Keuringsverslag van een elektrische laagspanning- en zeer lage spanningsinstallatie

NIET CONFORM

Straatnaam	Roelstraat
Huisnummer	23
Busnummer	-
Postcode	3440
Gemeente	ZOUTLEEUV
Land	België

Controlebezoek van een huishoudelijke installatie volgens (KB 08/09/2019) - AREI Boek 1- 6.5. en 4.2.4.3.

Afbeelding schakel- en verdeelbord:

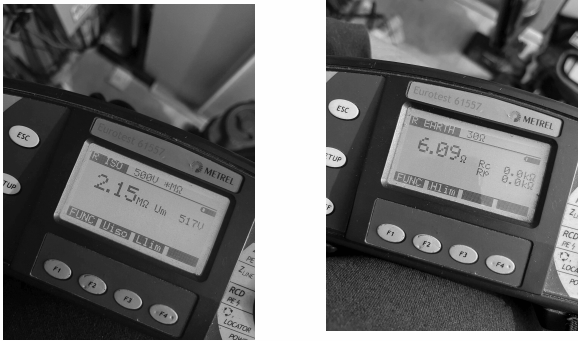
I5.11 Niet gebruikte invoeringen van het verdeelbord zijn niet correct of onvoldoende afgedicht. (Boek 1 Afdeling 5.1.4. en 4.2.2.3.)
